LuK Service-Info

LuK concentrische hulpcilinder 510 0235 10/11/12

Productupdate

Afb. 1: Nieuwe CSC-versie 510 0235 10/11/12 met kunststof drukring

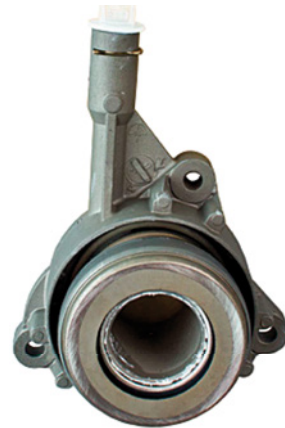
De cilinderoppervlakken van de nieuw ontwikkelde centrale cilinder (CSC/concentrische hulpcilinder) zijn nu voorzien van kunststof drukringen (afb. 1).

Deze kunnen mogelijke toerentalverschillen ten opzichte van de uiteinden van de diafragmaveer van de koppeling veel effectiever compenseren dan de vorige metalen uitvoeringen (afb. 2).

Door de lagere wrijving in het contactoppervlak is de thermische belasting aanzienlijk lager, wat de levensduur van de CSC verlengt.

- De plastic drukring mag NIET worden verwijderd omdat deze deel uitmaakt van het nieuwe CSC-ontwerp. Bij verwijdering van deze ring vervalt de garantie
- Het nieuwe ontwerp bevat ook een gewijzigde stofbeschermingshuls, die het binnendringen van onzuiverheden nog beter voorkomt
